Ministero dell' Ambiente e della Sicurezza Energetica

Commissione Tecnica PNRR - PNIEC

Parere n. 157 del 18/05/2023

Progetto	<p>Progetto di un impianto agrivoltaico di potenza nominale complessiva 13,336 MW sito nei comuni di Bicinicco (UD) e Santa Maria La Longa (UD), e delle relative opere di rete ricadenti nei Comuni di Bicinicco (UD), Santa Maria La Longa (UD) e Palmanova (UD)</p> <p>ID_VIP:7997</p>
Proponente	Atlas Solar 1 S.r.l.

Figura 2 – Interferenze censite all'interno dell'area di progetto

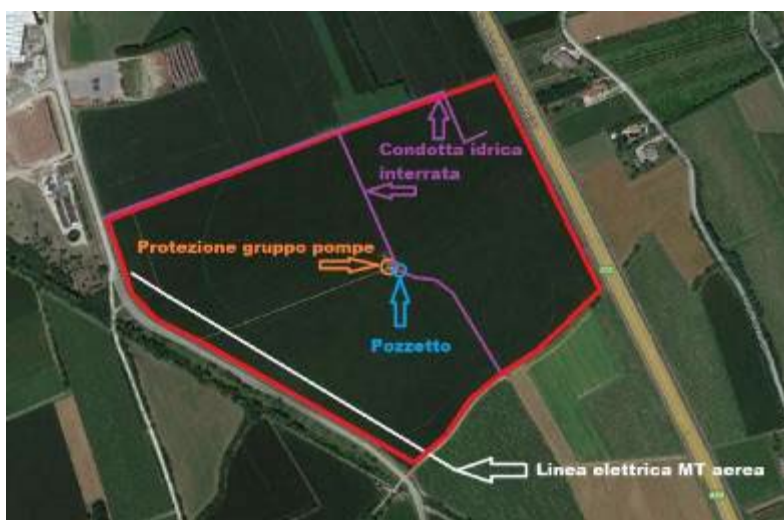
Relativamente alle proposte di intervento per la risoluzione delle interferenze nell'area di progetto, il Proponente dichiara che la linea elettrica MT esistente verrà preservata, anche perché tale linea risulta ubicata nella zona costituente la fascia di rispetto dal canale idrico presente in prossimità dell'area oggetto d'intervento, entro la quale non sono previste opere inerenti all'impianto fotovoltaico, ma solo piantumazioni di essenze atte alla mitigazione e sostentamento dell'impianto agricolo previsto. Verrà mantenuta una fascia di rispetto non inferiore a 10m dalla canalizzazione idrica interrata presente all'interno dell'area e con direttrice nord-ovest e sud-est. La struttura metallica a protezione delle pompe esistenti, nonché le stesse pompe, verranno rimosse mentre verranno preservati i pozzetti esistenti internamente all'area d'interesse. Le reti idriche interrato a servizio esclusivo dell'area verranno chiuse attraverso il posizionamento di saracinesche a monte delle condotte, tali da preservare quest'ultime durante tutto il periodo di esercizio dell'impianto agrivoltaico. In alternativa, il Proponente dichiara che potrà prevedersi lo spostamento delle stesse condotte idriche interrato lungo il perimetro dell'area d'interesse.

Figura 4- Verifica degli impianti ad energia solare nei dintorni dell'area di progetto

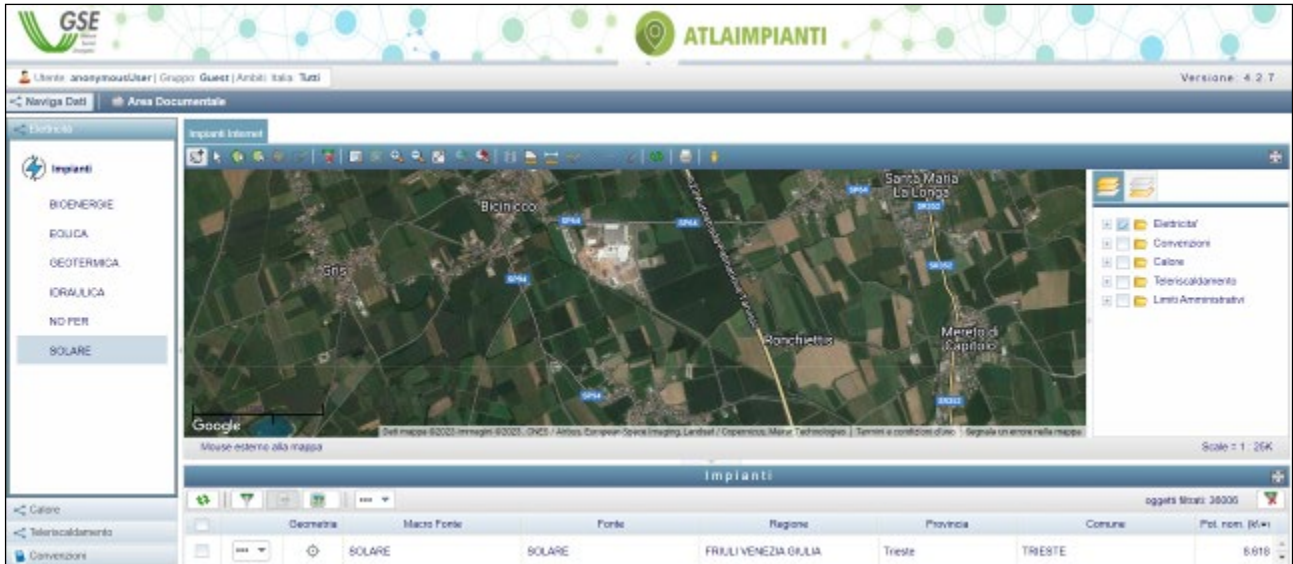
Da una verifica d'ufficio sul portale pubblico Atlaimpianti del GSE https://atla.gse.it/atlaimpianti/project-/Atlaimpianti_Internet.html è stato possibile verificare l'assenza di impianti fotovoltaici ed eolici già esistenti.
